# **Toetsing Ontwerp Fietsvoetgangerstunnel**

## **Apeldoorn Centrum**

Amsterdam, 22 september 1998

Deze tunnel is door Van Dijk, Van Soomeren en partners (DSP) in opdracht van de dienst GPO van de gemeente Apeldoorn op sociale veiligheid getoetst. In het advies komen zowel de positieve als de negatieve punten naar voren. Het advies is opgesplitst in het stedenbouwkundig niveau (hoofdstuk 2) en het objectniveau (hoofdstuk 3). Tevens worden soms meerdere adviezen aangeboden. De bedoeling is niet slechts te laten zien wat idealiter moet gebeuren - en wat meestal vrij prijzig is of om andere redenen (nog) niet uitgevoerd kan worden - maar ook wat een minder 'radicale' maatregel kan zijn om het veiligheidsniveau te verhogen. Daarbij wordt vaak in termijnen gedacht: op korte termijn kunnen we advies A geven en op lange termijn adviseren we B. Op deze manier wordt het streven naar een ideale oplossing niet belemmerd. In twee gevallen worden de adviezen door middel van schetsen verduidelijkt.

### Schets IIa en IIb

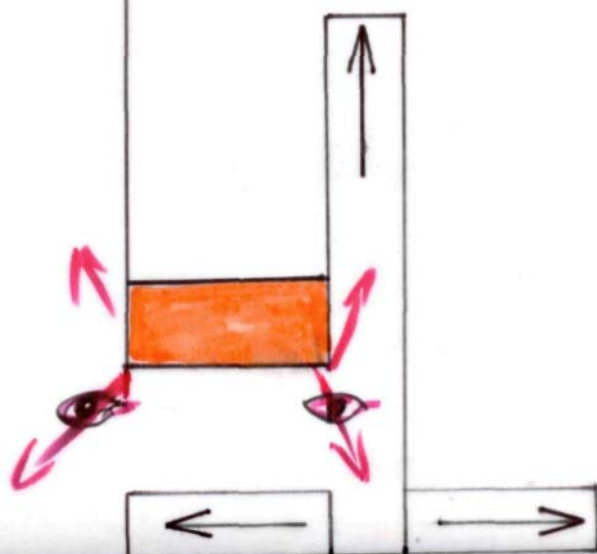
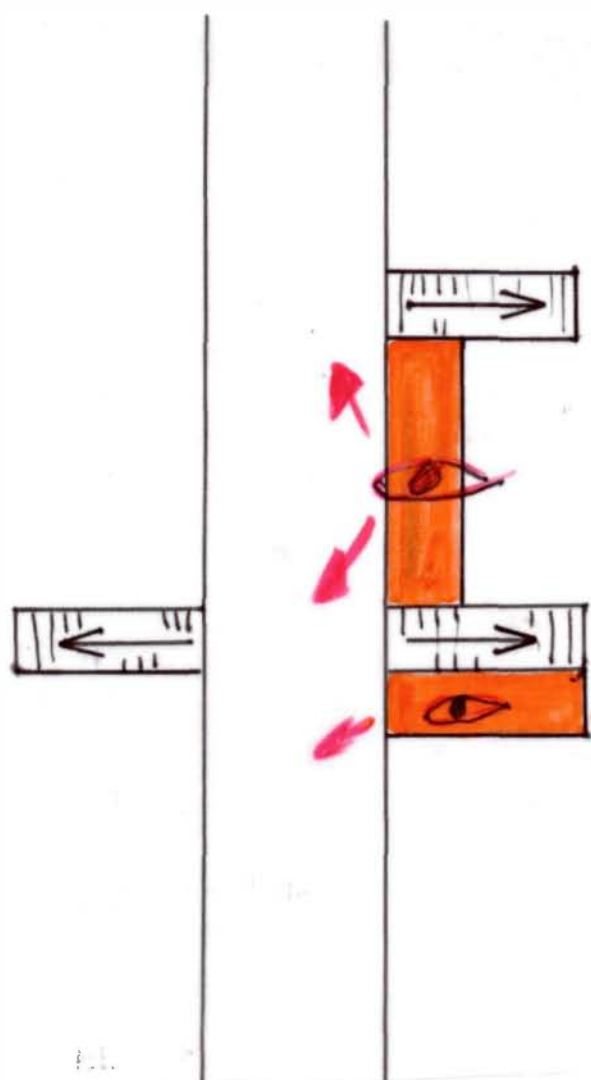
- Naast de nieuwe tunnel blijft de oude voetgangerstunnel bestaan. Hierdoor worden de gebruikersstromen gesplitst: om op de perrons te komen moet men de oude tunnel gebruiken en om het stationsgebied te overbruggen, wordt de nieuwe tunnel gebruikt.  
*Advies:* Bundeling van routes is wenselijk. Daarom raden we aan op lange termijn één tunnel in gebruik te nemen, te weten de nieuwe tunnel. Deze moet dan - anders dan gepland - toegang bieden tot de perrons en het stationsgebouw. Oorspronkelijke gebruikers van de bestaande (oude) tunnel zullen straks de nieuwe tunnel gebruiken. De publiekstromen worden gebundeld. Niet slechts voetgangers maar ook fietsers gebruiken deze route waardoor de sociale controle door medeweggebruikers toeneemt.  
Voordat alle routes in de nieuwe tunnel gebundeld worden is als 'tussenoplossing' de verbinding van de oude en de nieuwe tunnel een mogelijkheid. Ter hoogte van de trappen naar de perrons van de oude tunnel is dan een verbindingsgang. Dit is een moeilijk beheersbare plek en moet idealiter permanent voorzien worden van sociale ogen. Dat kan een kiosk met kaartjesverkoop of een bloemenwinkel zijn. Op deze manier wordt semi-professioneel toezicht gecreëerd. Op de twee bijgaande schetsen, genummerd IIa en IIb, zijn de alternatieven gevisualiseerd.
